Mission régionale d'autorité environnementale

**Avis sur un projet d'installation d'une centrale
photovoltaïque flottante
à Eschau (67)
porté par la société AKUO ENERGY**

n°MRAe 2024APGE103

Nom du pétitionnaire	AKUO ENERGY
Commune	Eschau
Département	Bas-Rhin (67)
Objet de la demande	Demande de permis de construire une centrale photovoltaïque flottante.
Date de saisine de l'Autorité environnementale :	01/07/24

Figure 2: Les dispositifs d'ancrage envisagés par le pétitionnaire

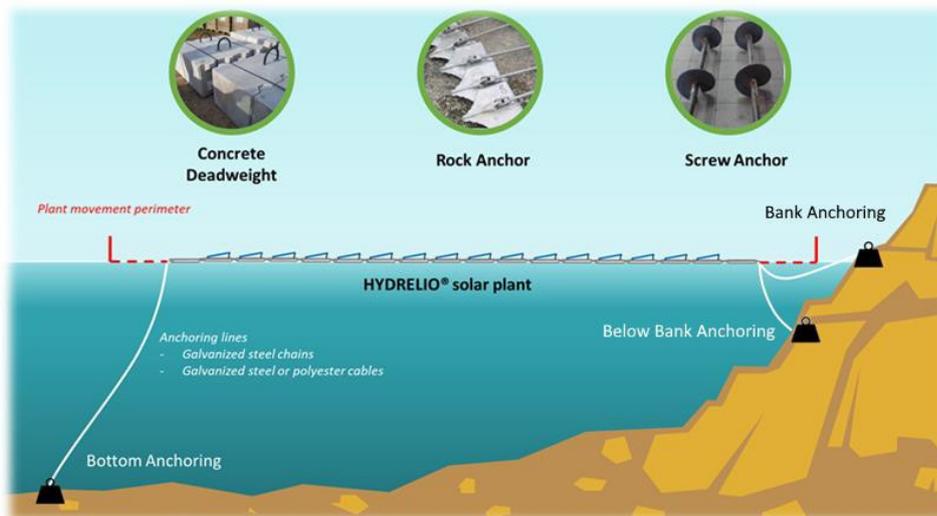
L'Ae observe qu'il serait utile d'apporter des précisions sur les effets négatifs comme positifs des 2 options possibles du système d'ancrage au fond du plan d'eau de la partie flottante du parc et de l'option de réutilisation des ancrages périphériques existants, pour en déduire celle qui présente le moindre impact pour l'environnement, dont la qualité de l'eau (voir aussi parties 2.2 et 2.3 sur la ressource en eau et le risque d'inondation).

- **préciser les impacts environnementaux des 3 options possibles du système d'ancrage et justifier le ou les choix retenus ;**
- **compléter l'étude d'impact en lui adjoignant un plan de masse de la future centrale photovoltaïque.**

Figure 3: Zone prévue pour l'implantation de panneaux solaires

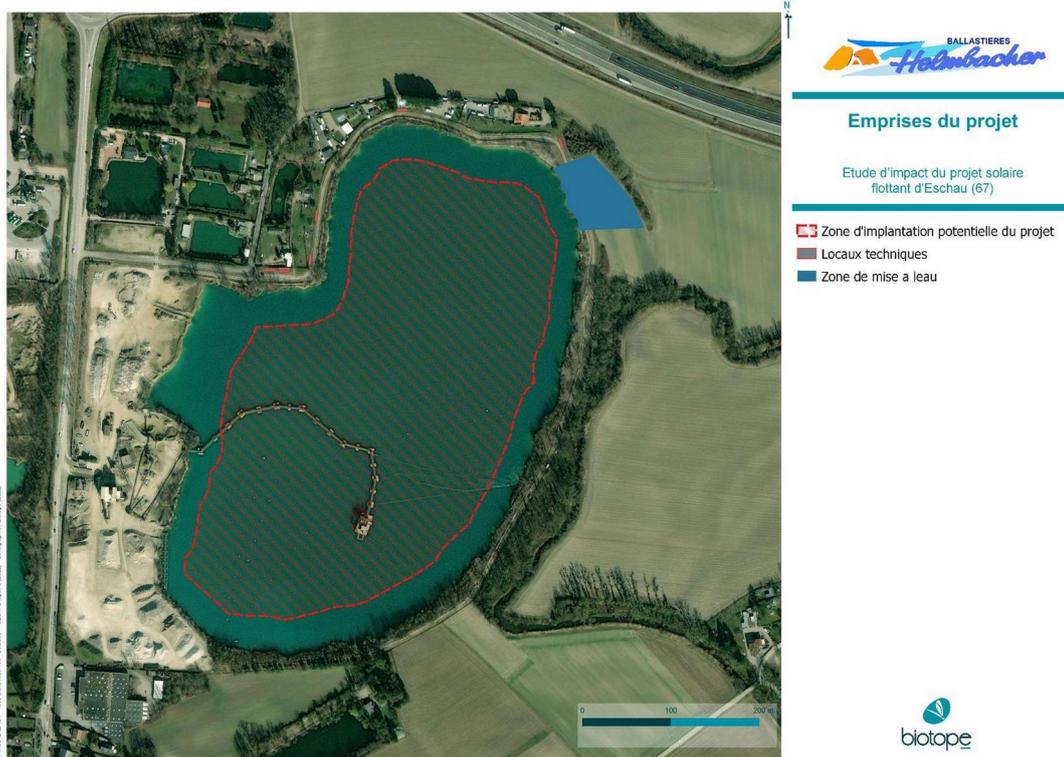
L'Ae observe par ailleurs qu'un plan de masse de la future centrale n'a pas été joint au dossier.

- concernant l'une des mesures d'évitement proposées, il est indiqué que les panneaux solaires occuperont 60 % de la superficie du plan d'eau. Néanmoins le tableau de la page 566 de l'étude d'impact indique que le projet impactera 13,6 ha sur les 19,6 ha qu'occupe le plan d'eau, ce qui montre que la surface impactée correspond à 70 % du plan d'eau. Cet effet est considérable et les impacts sont sous-estimés dans l'étude, l'analyse des impacts sur ce point doit être davantage détaillée et des mesures proposées ;
